Vysvětlení (v pořadí osmé) k zadávacím podmínkám veřejné zakázky Rekonstrukce a
dostavba Střediska volného času Trutnov

Veřejný zadavatel: Město Trutnov

Výrobek 1.07 je popsána v dokumentaci takto (soubor PS03.03 GASTRONOMIE.pdf):

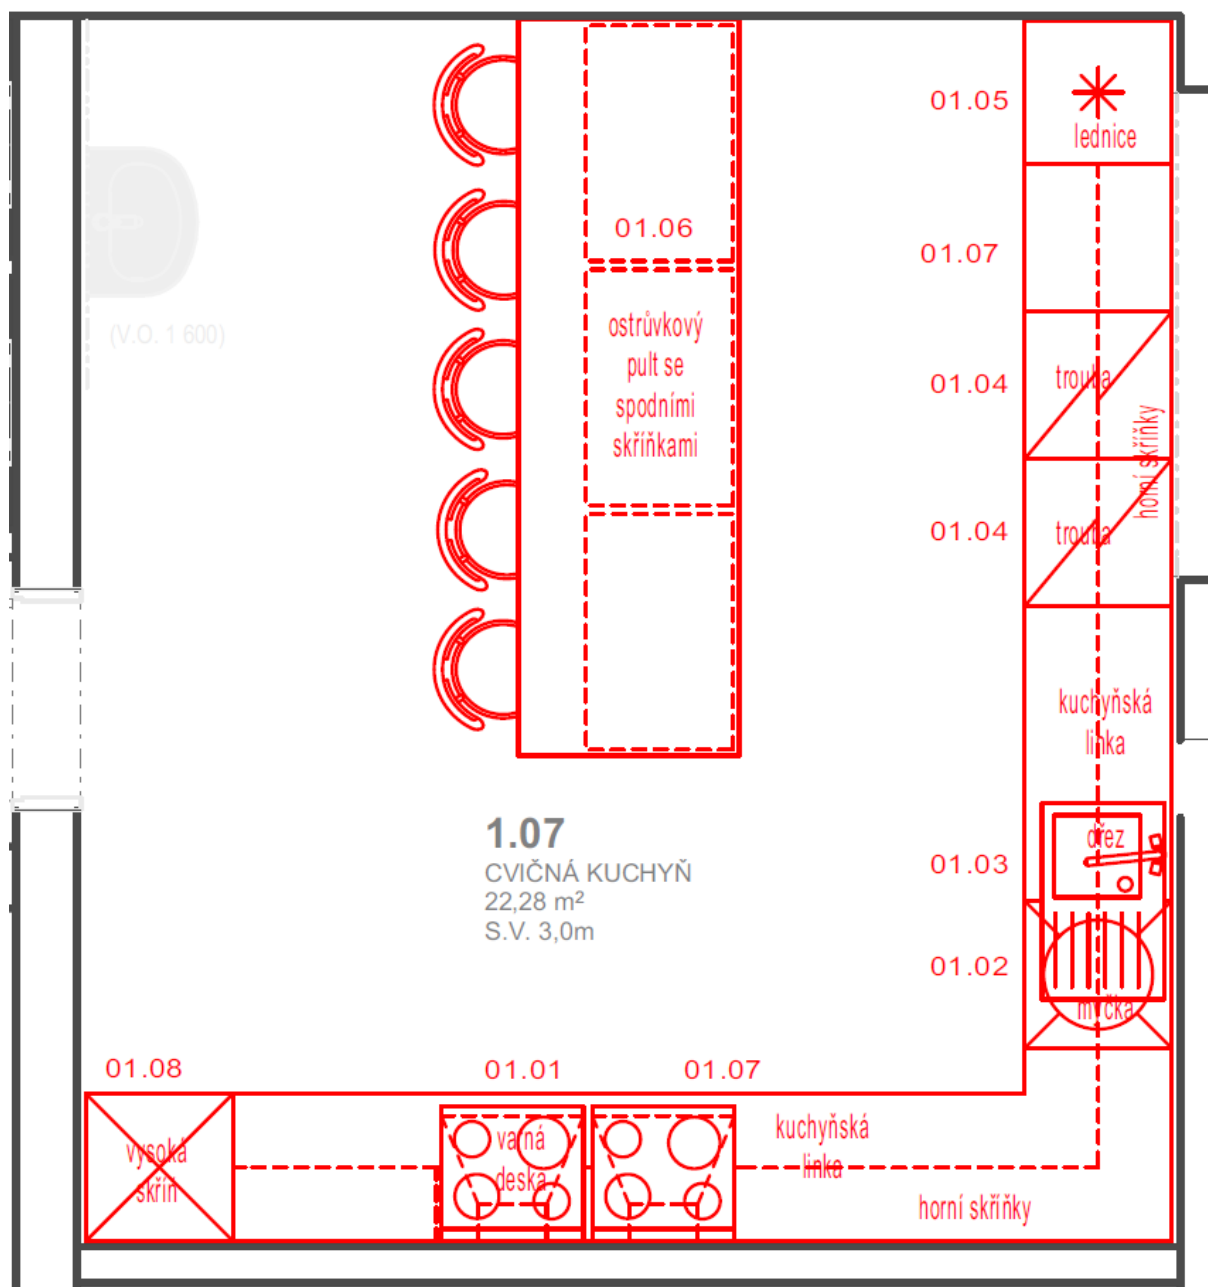
Ve vysvětlení (v pořadí sedmém) ze dne 14.8.2017 dotaz č.2 zadavatel uvádí, že rozměry a specifikaci nalezne účastník ve sloupci C souboru 2017-01-17-26-PS03-GASTRO-VV.xls. V tomto sloupci se však žádné rozměry neuvádí a z uvedeného popisu nelze nacenit některé položky. V seznamu zařízení tato část 1.07 cvičná kuchyně, kde jsou rozměry

uváděny, chybí. Žádáme o uvedení do souladu výkaz výměr (tj. popisy, výměry, ...) s projektovou dokumentací a technickou zprávou v podrobnostech jednoznačně vymezujících obsah požadovaných stavebních prací.

Účastníci mají tedy k dispozici veškeré rozměry, dle kterých mohou vyrobit linku. Pokud se účastník ptá na další rozměry, které se vestavují do linky, tak musí respektovat rozměry kuchyňské linky. Pokud je linka hluboká 0,6m a vysoká 0,85m a má délku 9,5m v součtu, tak 01.01a bude mít rozměr varné desky k zabudování 0,6/0,6m, výrobek 01.01b koresponduje s varnou deskou, tedy bude mít rozměr 0,6/0,6m. Dřez 01.03a bude mít rozměr 0,6m s délkou 1,2m. Baterie 01.03b bude mít rozměr na výšku 350 mm. 01.04 se musí zabudovat do linky tedy trouba bude mít rozměr 0,6/0,6/0,6m. Lednička 01.05 bude mít rozměr 0,6/0,6/2,1m.

Pokud se účastník ptá na materiál, tak materiál je popsán ve sloupci C souboru 2017-04-17-26-PS03-GASTRO-VV.xls. Přesnější vizuální podobu nalezne účastník v souboru A - Průvodní zpráva.pdf v adresáři PS06 – Interier, konkrétně se jedná o:

- KUCHYNKA – KORPUS: BILE LAMINO KRONOSPAN 0101 SM FRONT WHITE
 - DVÍŘKA A SOKL: KRONOSPAN URBAN AMBER OAK
 - PRACOVNÍ DESKA: TECHNISTONE GOBI WHITE P 1133
 - ZA PRACOVNÍ LINKOU: LACOBEL BROWN LIGHT REF 1236
